SDM-SS-145377-2020

MEMORANDO

Asunto: Solicitud respuesta a requerimientos en audiencia pública de Rendición de Cuentas, localidad La Candelaria.

Referencia: Memorando OGS-139175-2020

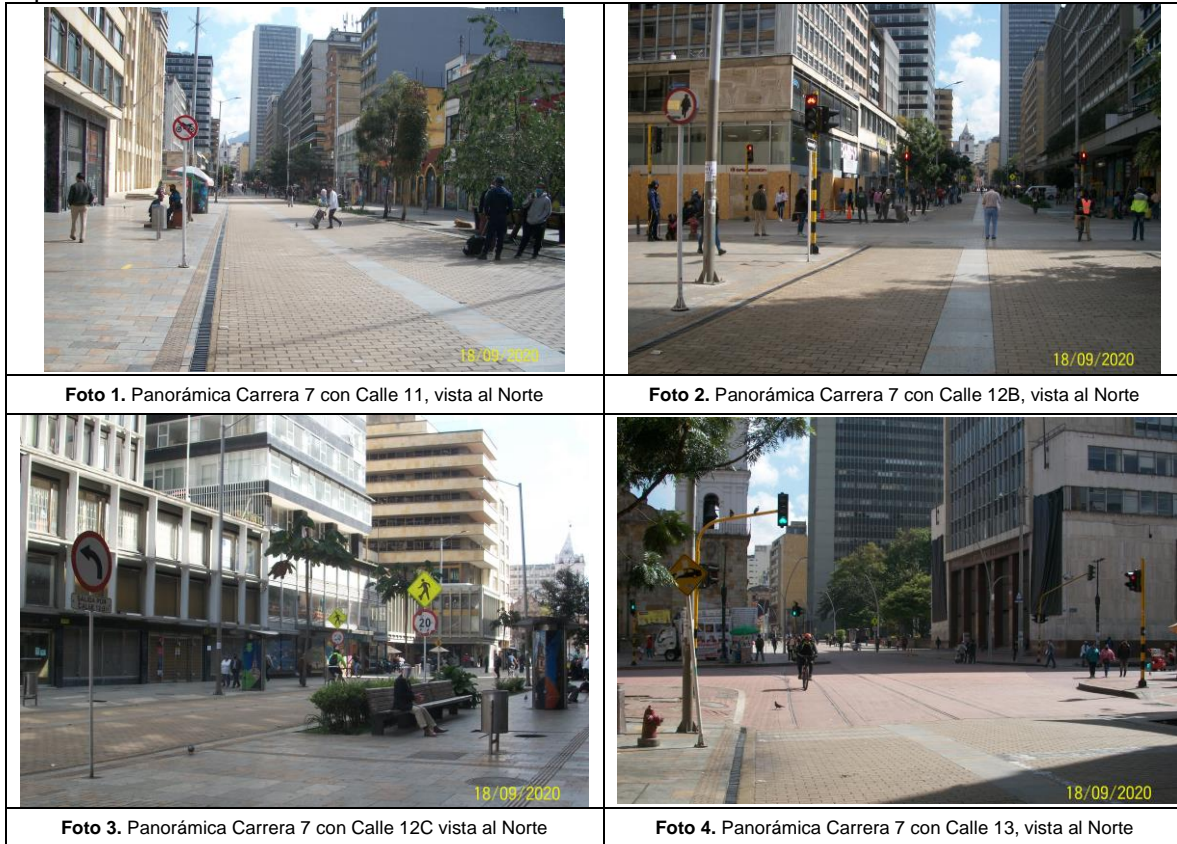
1. *Diana Pardo: "...Falta la demarcación (señalización) de toda la cra. 7 desde la calle 11 hasta la calle 13 (eje ambiental) para el buen uso de biciusuarios y peatones..."*

Para este sector La Secretaria Distrital de Movilidad-SDM cuenta con el diseño de señalización CPS_676_MV_01_04_V23_11, el cual contempla señalización vertical preventiva y reglamentaria (Señal dúplex SP-46/SR-30: Zona de Peatones/Velocidad Máxima Permitida 20KPH, SR-23: Circulación Prohibida de Motocicletas, SR-05/Plaqueta: Giro a la Izquierda solamente / salida por Calle 12B, SR-38: Sentido Único de Circulación, SR-01: Pare, SR-06/Plaqueta: Prohibido Girar a la Izquierda/ Exclusivo Transmilenio, SR-08/Plaqueta: Prohibido Girar a la Derecha/ Exclusivo Transmilenio, SR-28: Prohibido Parquear, Señal Dúplex SPC-01/SRB-37: Vehículos en La Vía/Cicloruta, Señal Dúplex SRC-01/ SPB-46: Conserve la Derecha/ Zona de peatones, Señal Dúplex SRC-01/ SRB-23: Conserve la Derecha/ Circulación prohibida de Motocicletas, Señal Dúplex SRC-03/ SIB-05: Circulación No Compartida/Información Previa destino: Plaza de Bolívar)¹.

Con relación a su petición "...Falta la demarcación (señalización) de toda la cra. 7 desde la calle 11 hasta la calle 13 (eje ambiental) para el buen uso de biciusuarios y peatones ...", esta Secretaría programó en la base de compromisos de la entidad la actualización del diseño de señalización existente. Cabe señalar que la implementación del diseño resultante, estará sujeto al orden cronológico de solicitudes, al estado que presente la capa de rodadura en el momento de la demarcación, de la disponibilidad presupuestal y de la vigencia de los contratos que suscriba la Entidad para tal fin.

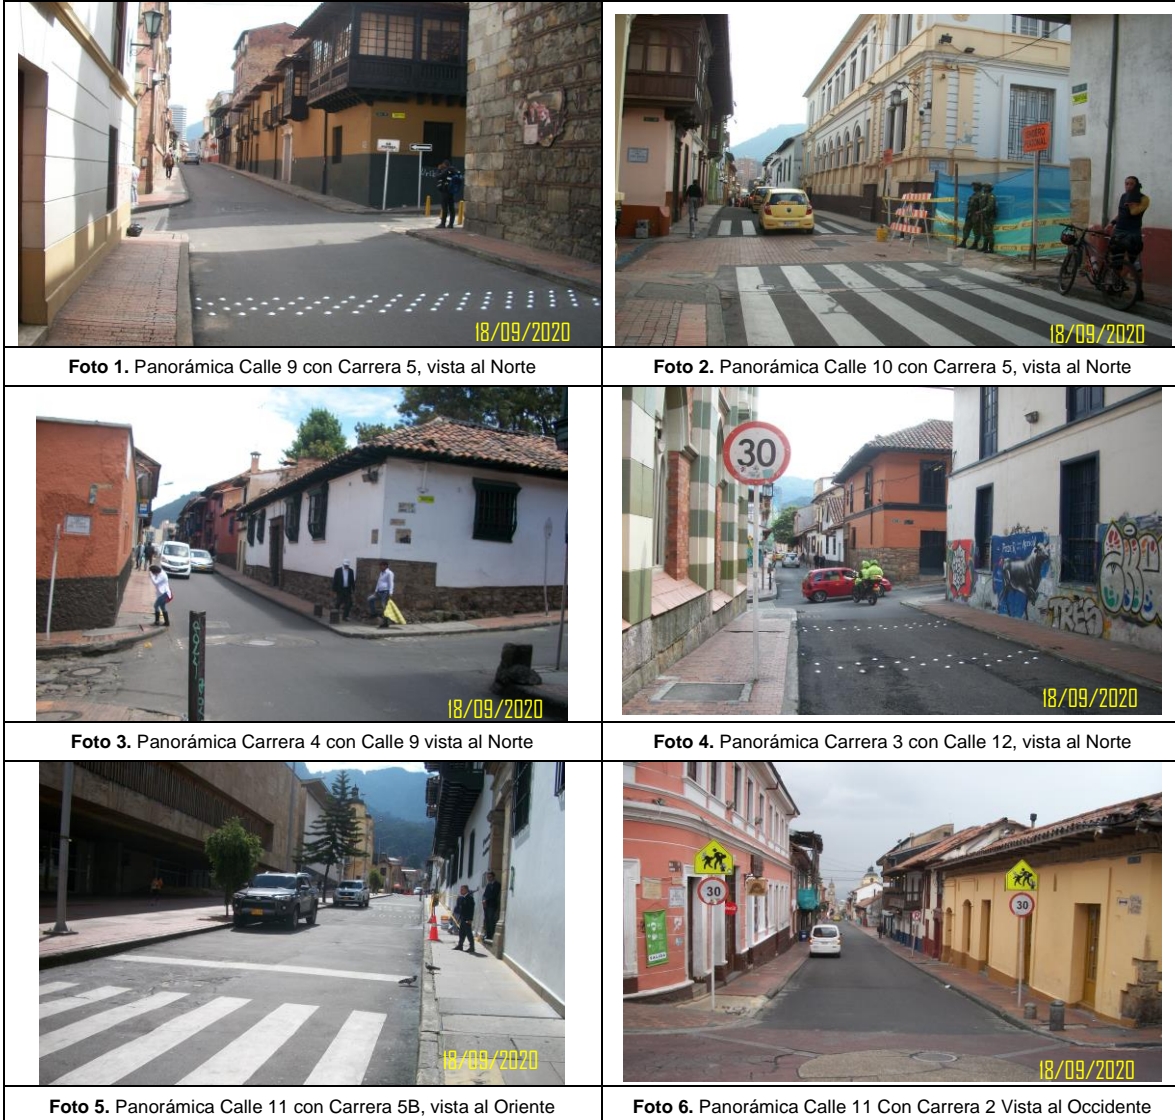
- Miguel Ángel Rodríguez: "...Edil de la localidad: disculpen, tenemos varios colegios en la localidad que requieren de una urgente atención, en cuanto a los reductores de velocidad. En la cra 5, cerca de la biblioteca Luis Ángel Arango, en el colegio Pitágoras; en la carrera 4. con cl.9, en el Colegio Santísimo Rosario. En el Colegio La Concordia que está en obra, pero es importante que se miren estos reductores, más si la localidad se está convirtiendo en una zona peatonal. Les quiero enviar la información más exacta.

Para este sector La Secretaria Distrital de Movilidad-SDM actualizó el diseño de señalización EX_17_033_1881_12, el cual contempla señalización vertical preventiva y reglamentaria (Señal dúplex SP-47/SR-30: Zona Escolar/Velocidad Máxima Permitida 30KPH, Señal Dúplex SP-24/SR-30: Superficie Rizada/Velocidad Máxima Permitida 30 KPH, SP-30: Reducción de la Calzada a la Izquierda, SR-38: Sentido Único de Circulación, SR-01: Pare, SR-04: No Pase, SR-28: Prohibido Parquear, SR-31: Peso Máximo Total Permitido, SP-24: Superficie Rizada, SP-47: Zona Escolar, SI-27: Vía Cerrada, SI-08: Paradero de Buses), en

cuanto a la señalización horizontal el diseño establece demarcación, flechas direccionales, zona escolar y reductores de velocidad tipo franjas en estoperol², entre otras marcas viales.

Con relación a su petición "...tenemos varios colegios en la localidad que requieren de una urgente atención, en cuanto a los reductores de velocidad...", esta Secretaría programó en la base de compromisos de la entidad la Implementación del diseño de señalización existente. Cabe señalar que la implementación de dicho diseño estará sujeto al orden cronológico de solicitudes, al estado que presente la capa de rodadura en el momento de la demarcación, de la disponibilidad presupuestal y de la vigencia de los contratos que suscriba la Entidad para tal fin.
